Participatie De Tille Uithuizen

Herontwikkeling locatie De Tille Uithuizen

Onderzoek alternatieven n.a.v. overleg 28 september

Omwonenden voorstel 2

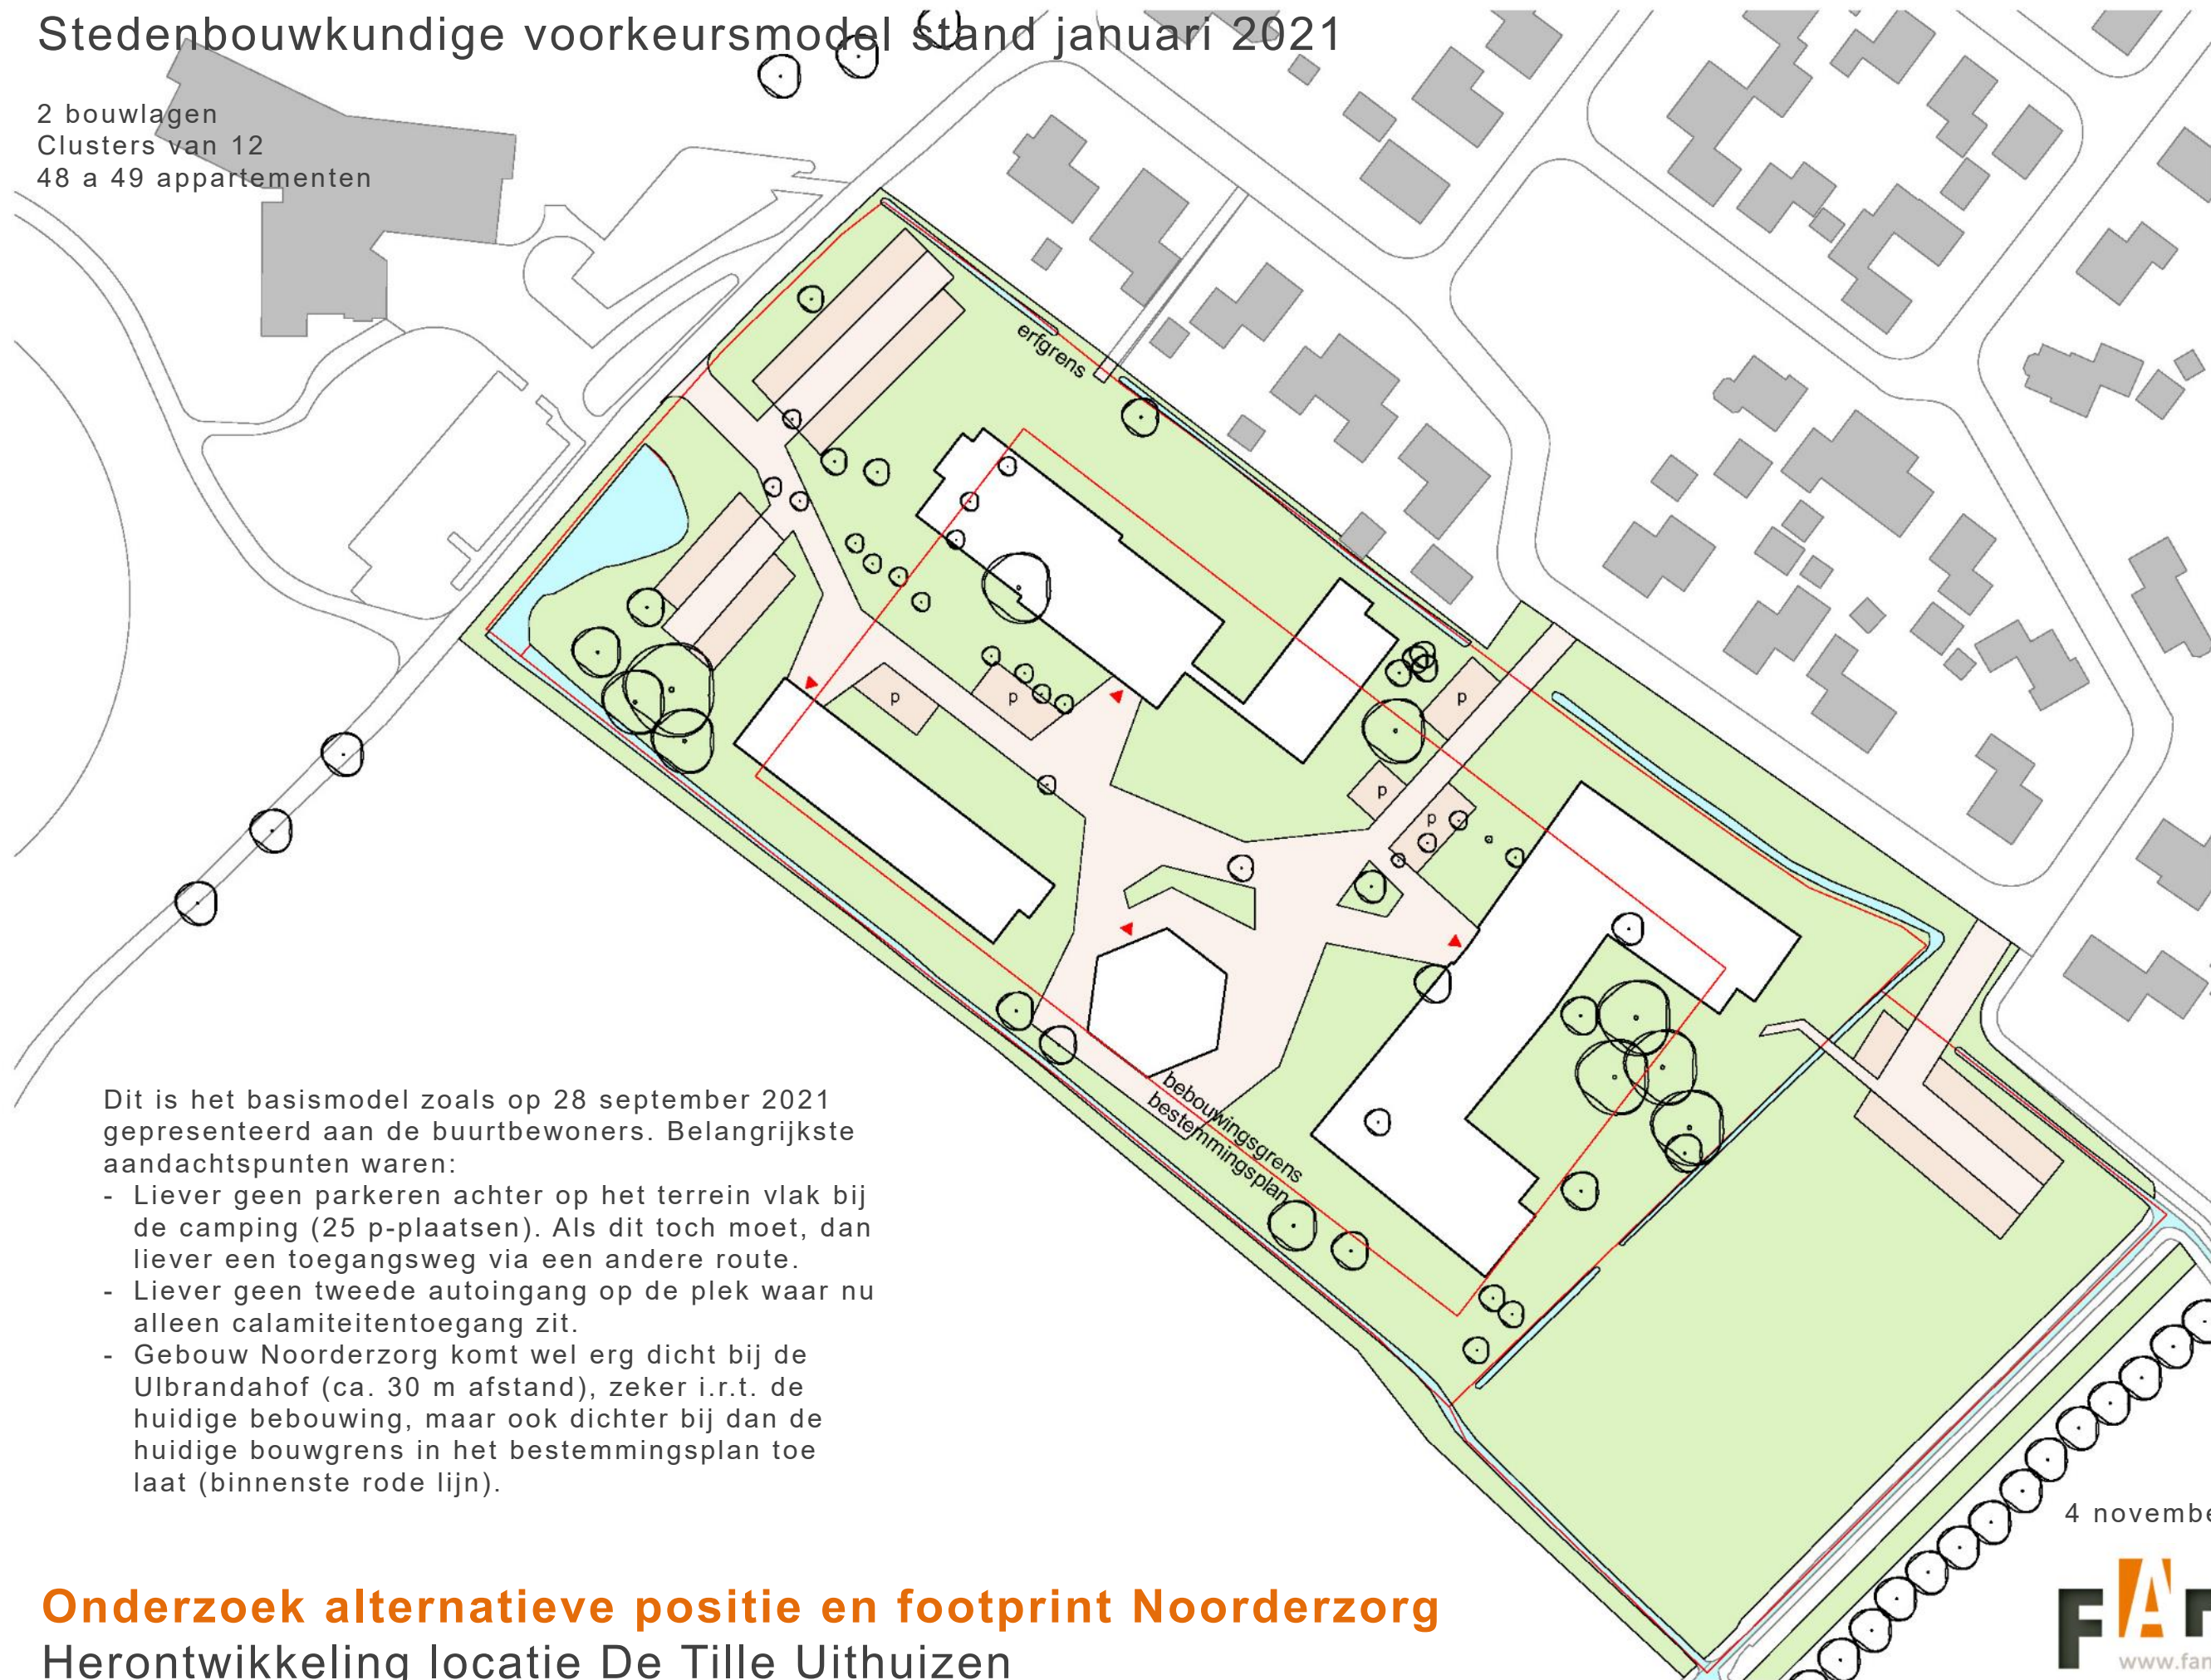
Dezelfde positieve punten gelden als bij het voorgaande voorstel. Echter gelden ook hier voor de haalbaarheid een aantal zwaarwegende overwegingen:

- Dit past niet in de fasering, Lentis moet op de plek waar nu Noorderzorg gesitueerd is. Met dit voorstel zou alles in 1x gesloopt en gebouwd moeten worden, wat te veel kosten voor tijdelijke huisvesting van bewoners van Lentis met zich mee brengt.

- De footprint Noorderzorg is wederom te klein en ook hier weer komen te veel woningen van Noorderzorg (50%) op het noordoosten te liggen, wat dus voor bewoners onwenselijk is.

- Theehuis heeft te weinig ruimte rondom. Er is ca. 1 ha grond nodig voor de kinderboerderij, speelvoorziening, terrassen, dierenweide, moestuinen, schooltuinen, pluktuin etc. met bijbehorende voorzieningen (kassen, stallen etc).

- Cosis wil haar beide woongebouwen aan elkaar gekoppeld hebben (lift, bereikbaarheid e.d.) (is gemakkelijk om te wisselen)
- Parkeren aan voorzijde komt in de knel

- Gebouw Cosis in de zuidelijke hoek is te ver weg vanaf de Oude Tilsterweg met oog op de bewoners

Footprint Noorderzorg alternatief 1: hofmodel opgeschoven tot binnen bouwvlak

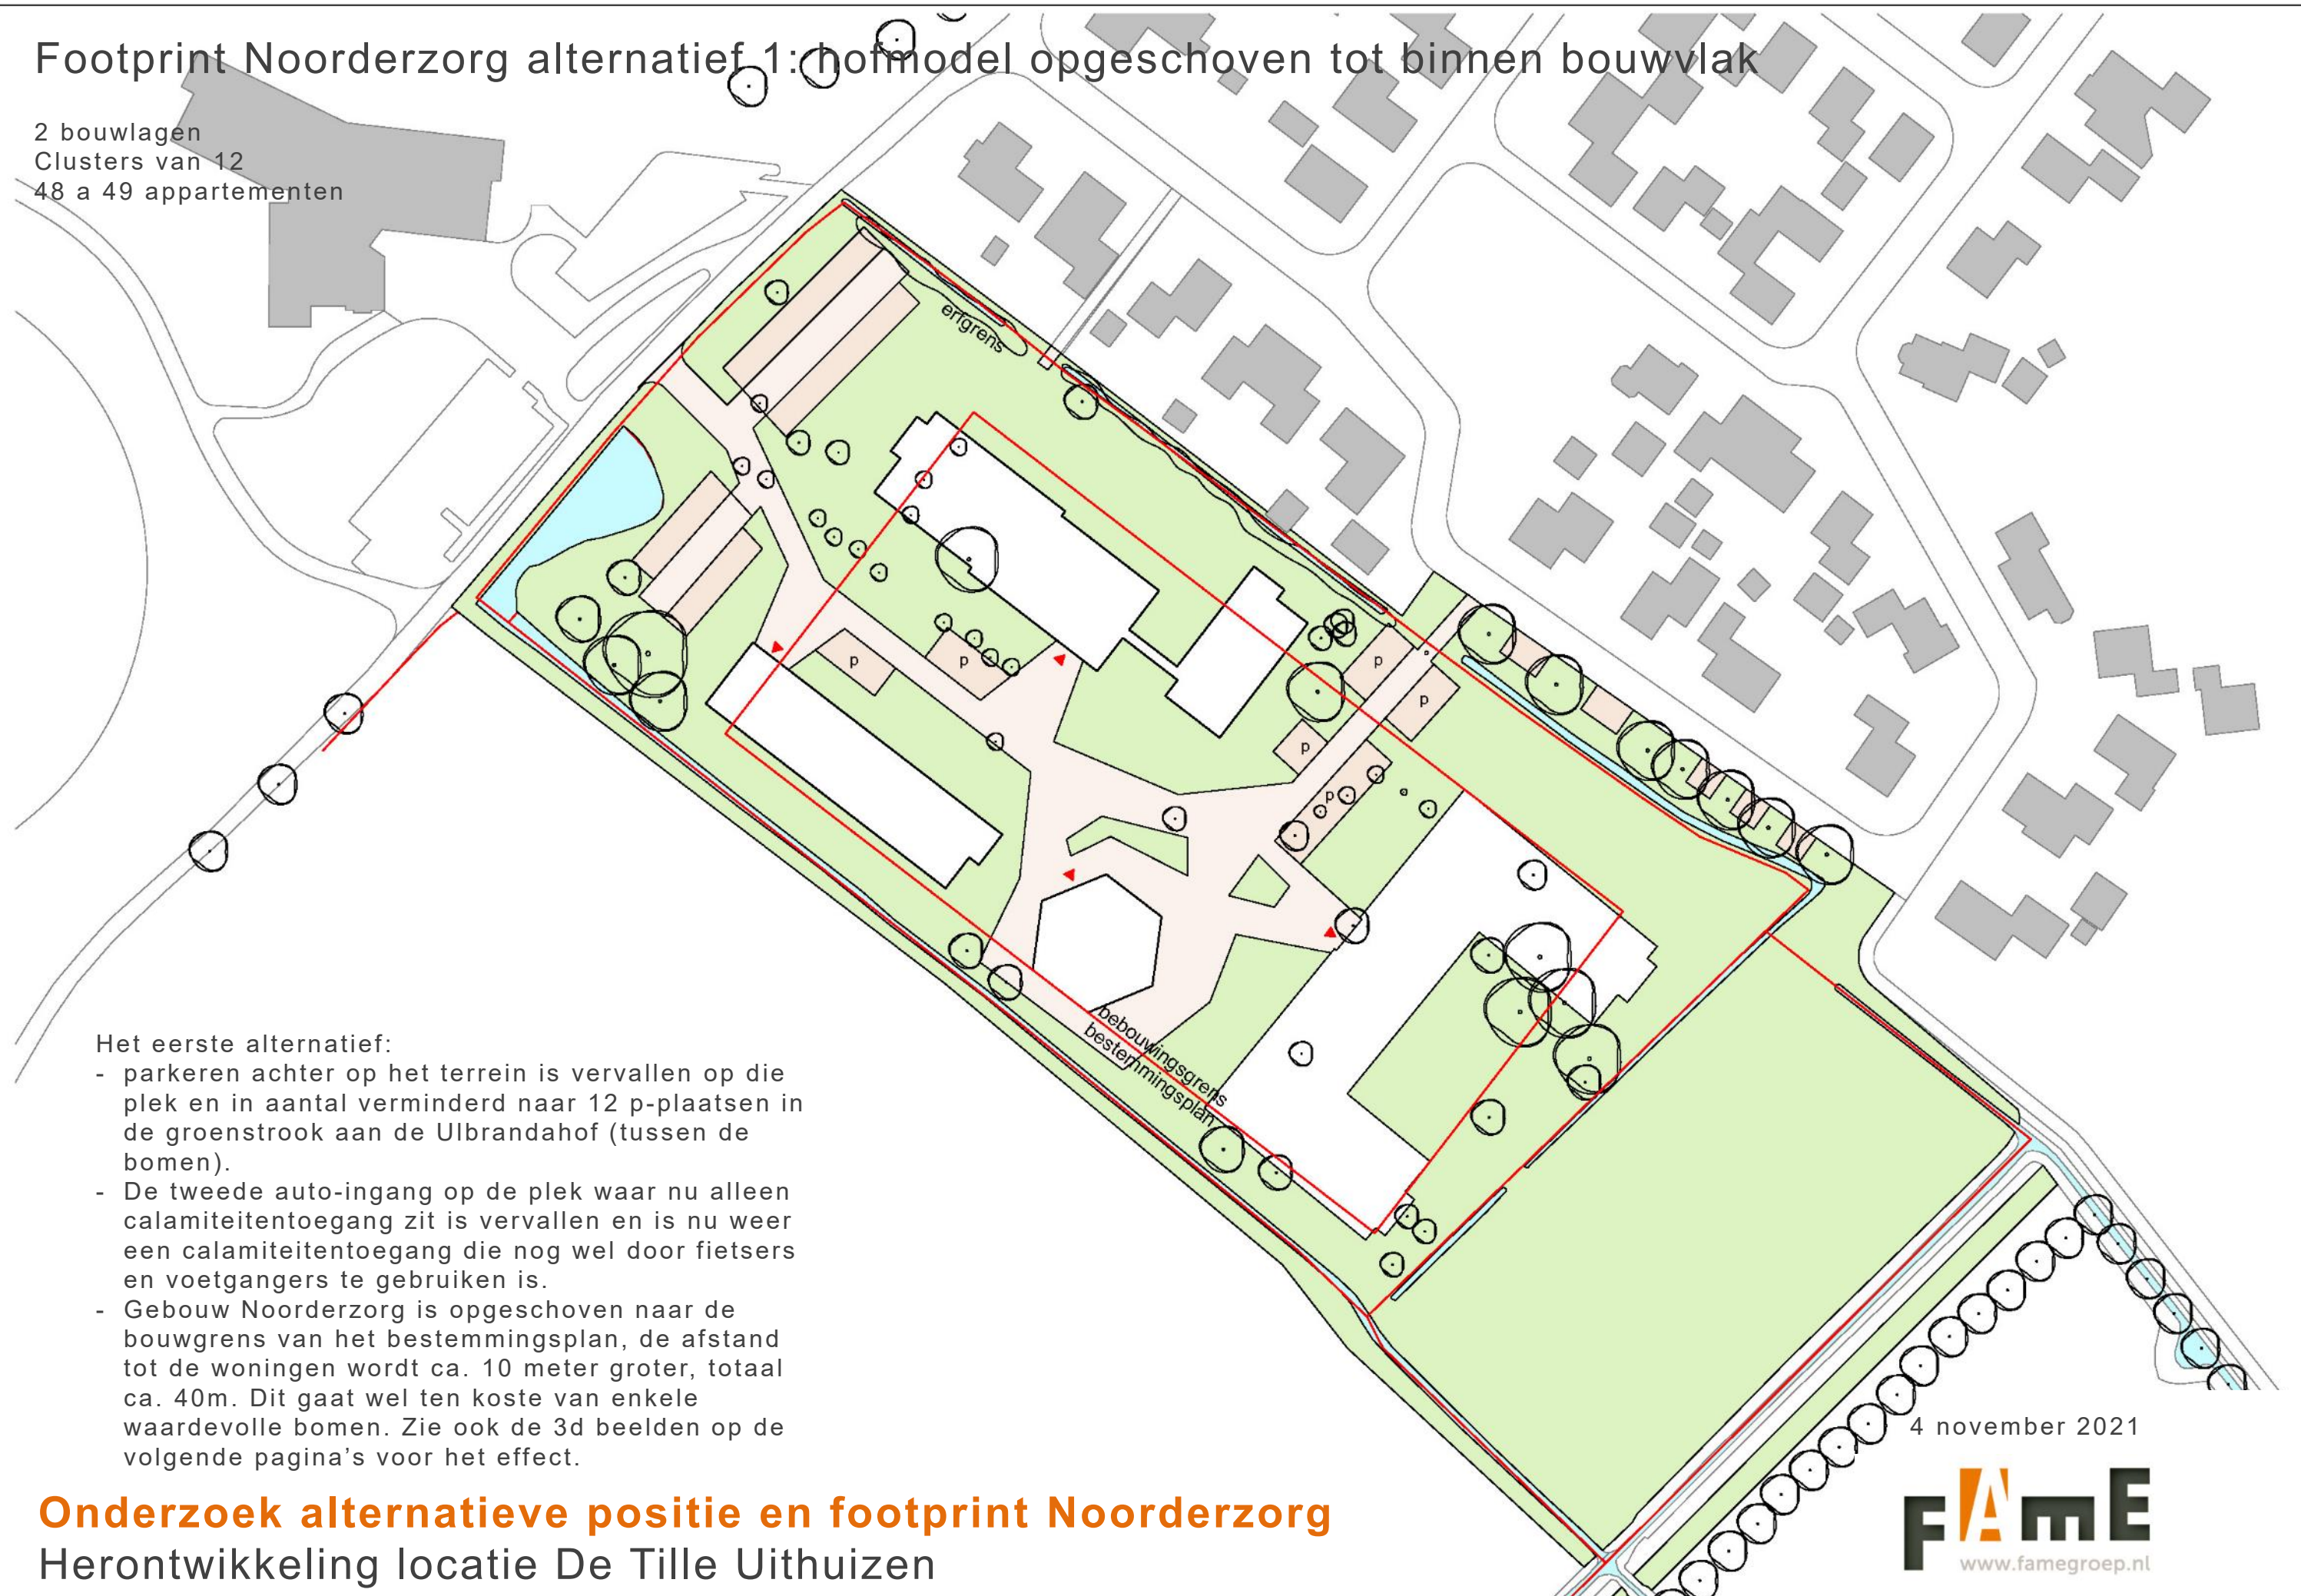
Het eerste alternatief:

- parkeren achter op het terrein is vervallen op die plek en in aantal verminderd naar 12 p-plaatsen in de groenstrook aan de Ulbrandahof (tussen de bomen).
- De tweede auto-ingang op de plek waar nu alleen calamiteitentoeegang zit is vervallen en is nu weer een calamiteitentoeegang die nog wel door fietsers en voetgangers te gebruiken is.
- Gebouw Noorderzorg is opgeschoven naar de bouwgrens van het bestemmingsplan, de afstand tot de woningen wordt ca. 10 meter groter, totaal ca. 40m. Dit gaat wel ten koste van enkele waardevolle bomen. Zie ook de 3d beelden op de volgende pagina's voor het effect.

Footprint Noorderzorg alternatief 2: hofmodel opgeschoven tot binnen bouwvlak en gespiegeld

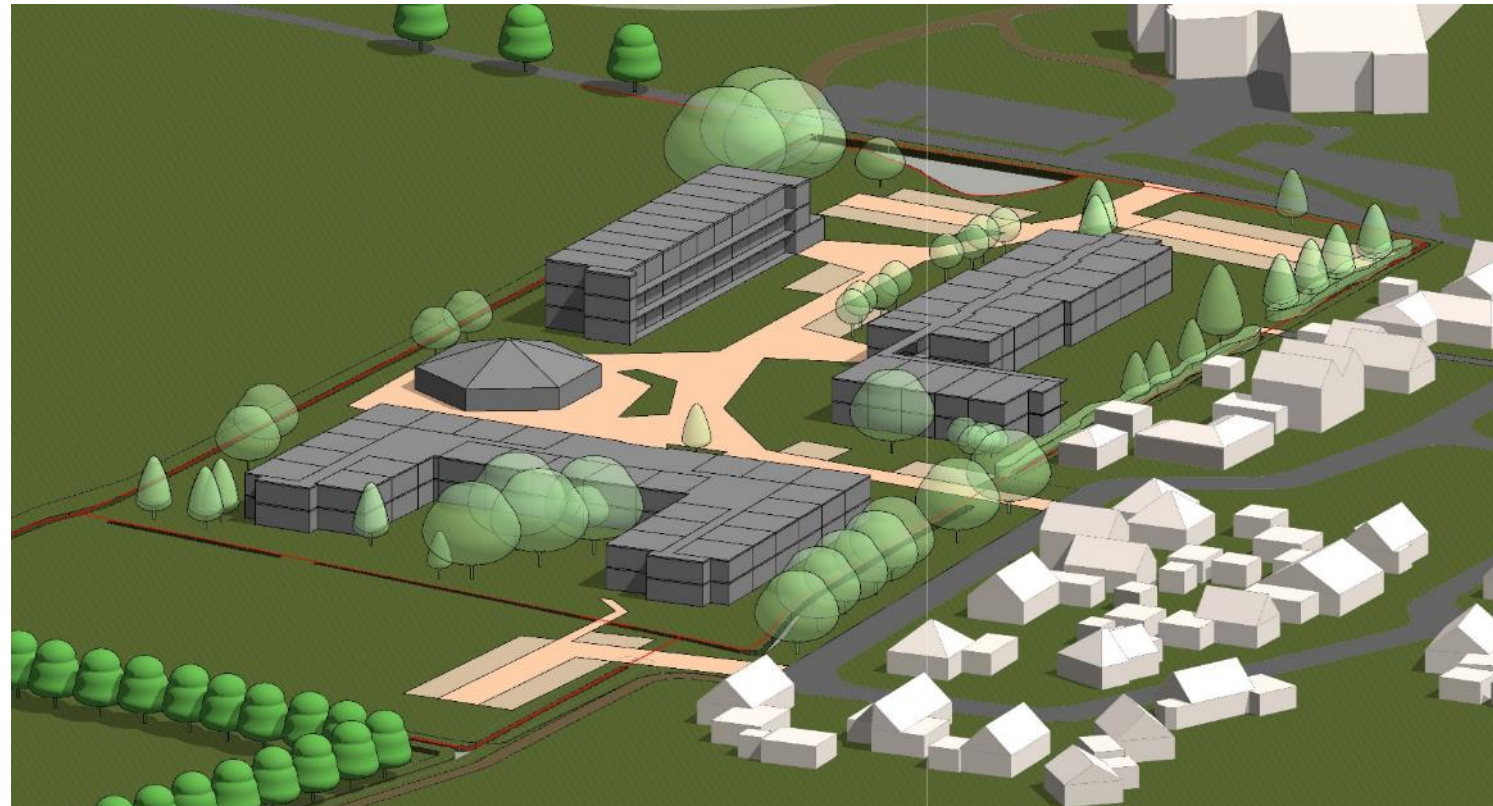
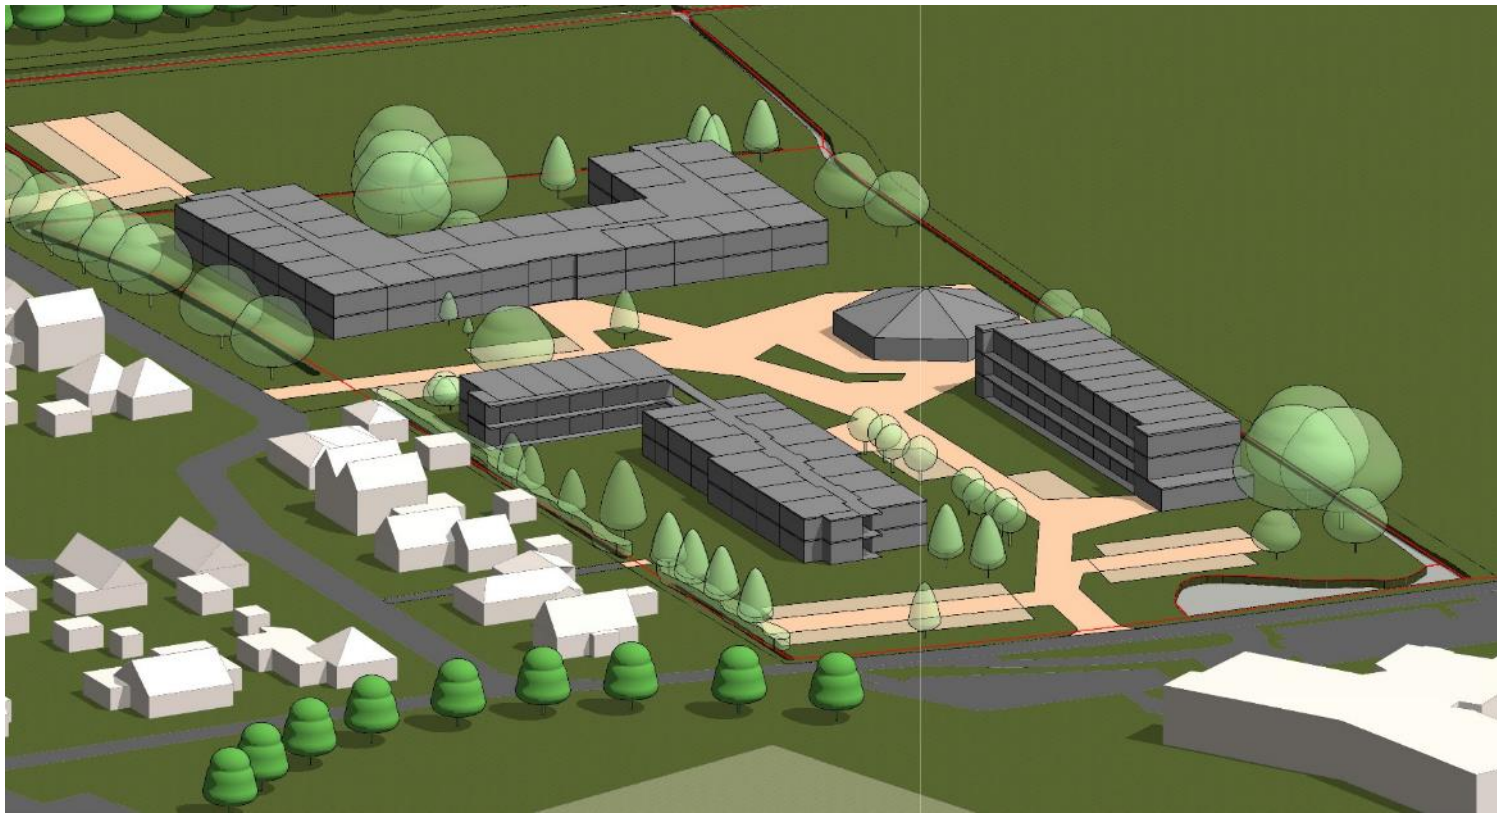
Het tweede alternatief:

- parkeren achter op het terrein is vervallen op die plek en in aantal verminderd naar 12 p-plaatsen in de groenstrook aan de Ulbrandahof (tussen de bomen).
- De tweede auto-ingang op de plek waar nu alleen calamiteitentoeegang zit is vervallen en is nu weer een calamiteitentoeegang die nog wel door fietsers en voetgangers te gebruiken is.
- Gebouw Noorderzorg is opgeschoven naar de bouwgrens van het bestemmingsplan én met de kleinere vleugel aan de zijde van de Ulbrandahof gepositioneerd. De afstand tot de woningen wordt net als bij alternatief 1 ca. 10 meter groter, totaal ca 40m. Dit gaat wel ten koste van enkele waardevolle bomen.
